# PIANO DI COLTIVAZIONE E SISTEMAZIONE CAVA DI GHIAIA E SABBIA

## “FORNACE 1 – AMPLIAMENTO SNAM”

### NOTA INTEGRATIVA (24/07/2026)

Figura 2 – Stralcio di Tavola 8a "Sistemazione Morfologica – sistema di regimazione delle acque meteoriche".

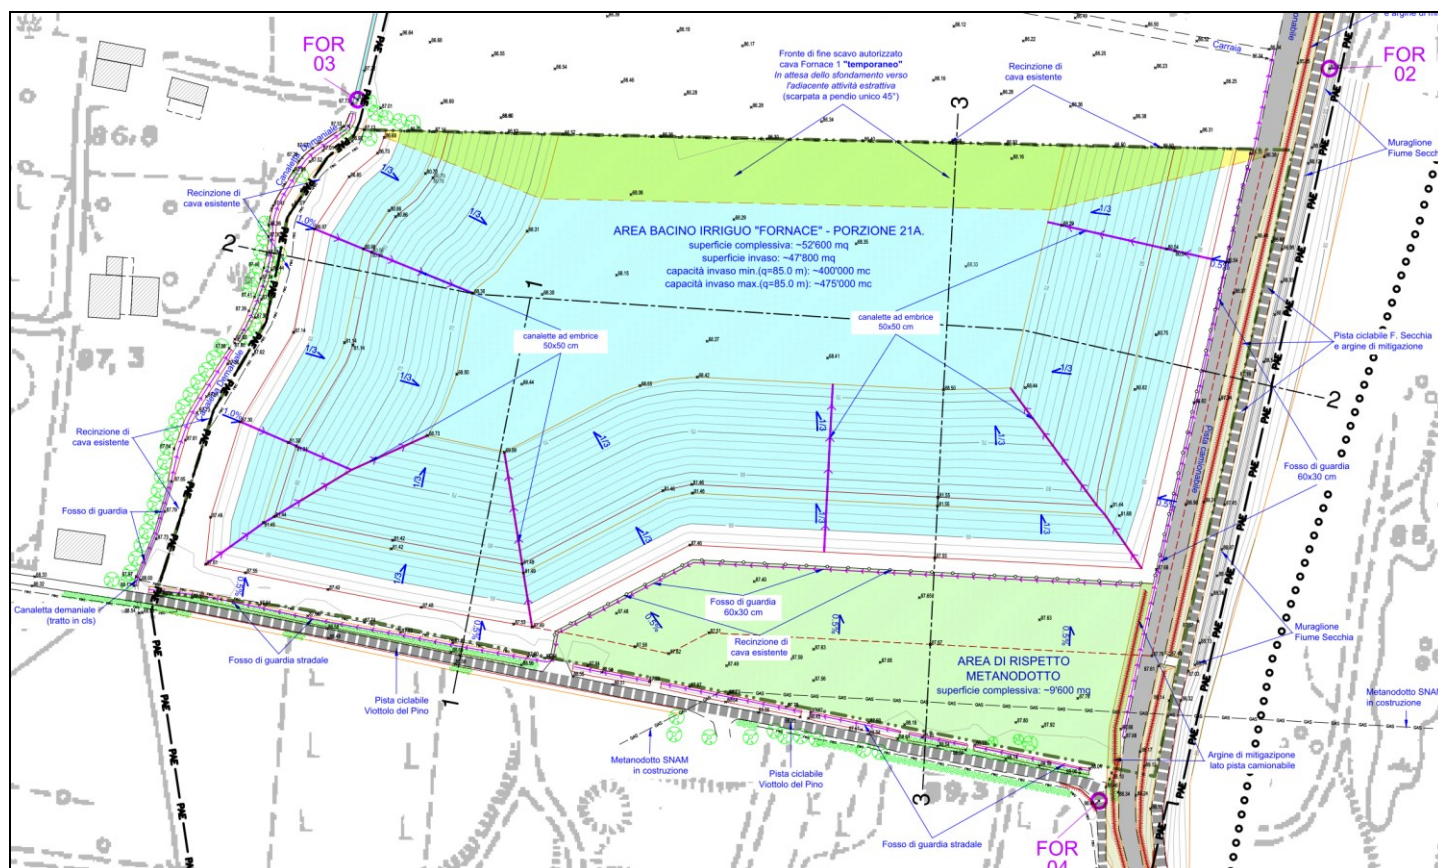
Con la presente si risponde alla richiesta di chiarimenti formulata in sede di Conferenza dei Servizi nella 1° seduta del 23/06/2026 per la cava “**Fornace 1 - Ampliamento SNAM**” dal Servizio Sicurezza Territoriale e Protezione Civile di Modena in qualità di Autorità Idraulica competente per il fiume Secchia, circa *“il sistema di regimazione delle acque meteoriche, sia nella configurazione finale, che nella fase di transitorio che intercorrerà tra la realizzazione dell'impermeabilizzazione del fondo cava e la realizzazione del bacino irriguo che potrebbe protrarsi per lungo tempo”* ( dal verbale della 1° seduta della Conferenza dei Servizi prot. 13460 del 07/07/2026).

A maggior chiarimento del progetto di sistemazione morfologica finale della cava “Fornace-1 Ampliamento SNAM” è stata implementata al progetto di sistemazione la tavola 8a “*Sistemazione Morfologica – sistema di regimazione delle acque meteoriche*” (Fig. 2) che rappresenta più esaurientemente il sistema di regimazione delle acque meteoriche e superficiali al termine della fase di recupero della cava.

La regimazione finale delle acque meteoriche e superficiali prevede (Tav. 08a):

- mantenimento e risagomatura del fosso stradale lato nord di Viottolo del Pino con deflusso verso la Canaletta Demaniale ad ovest.
- Realizzazione di fosso di guardia lungo il lato ovest della pista camionale a coprire l'intero sviluppo del fronte est della cava (circa 210 m) con deflusso verso nord; il fosso dovrà avere larghezza e profondità minime di 60x30 cm con una sezione utile di circa 0.13 mq e forma variabile (triangolare, trapezoidale, ecc).
- Realizzazione di fosso di guardia lungo il lato nord della fascia di rispetto al metanodotto con uno sviluppo di circa 220 m e deflusso da est a ovest con immissione nel fosso stradale di Viottolo del Pino; il fosso dovrà avere larghezza e profondità minime di 60x30 cm con una sezione utile di circa 0.13 mq e forma variabile (triangolare, trapezoidale, ecc).

- Eventuale mantenimento del fosso di guardia lungo il confine nord della cava, in attesa del progredire degli scavi, al solo fine di evitare ingressioni di acque superficiali e/o meteoriche esterne.

- Le acque meteoriche che ricadono all'interno della cava e nello specifico dell'invaso saranno raccolte sul fondo dello stesso senza necessita di aggettamento verso l'esterno; le pendici dell'invaso saranno allestite con una serie di canalette a embrici (dimensioni 50x50 cm) con sviluppo pari alla lunghezza della pendice, verso le quali saranno convogliate le acque provenienti dalle fasce pianeggianti perimetrali.

- Durante la fase transitoria, tra la fine cava e la presa in carico da parte degli Enti del bacino, lo smaltimento delle acque meteoriche e superficiali raccolte sul fondo dell'invaso avverrà generalmente per naturale evaporazione durante le stagioni/periodi più calde e asciutte; mentre per eventuali diverse necessità di ordine pubblico potrà essere allestita provvisoriamente una stazione di sollevamento con scarico delle acque nella adiacente Canaletta Demaniale.

- Il progetto di regimazione delle acque meteoriche non prevede scarichi diretti verso il fiume Secchia, e tantomeno impianti di scarico (condotte, canalette, fossi, manufatti, ecc.) che abbiano ad interferire con la sezione spondale del fiume Secchia nel tratto prospiciente la cava e in quelli di monte e valle.
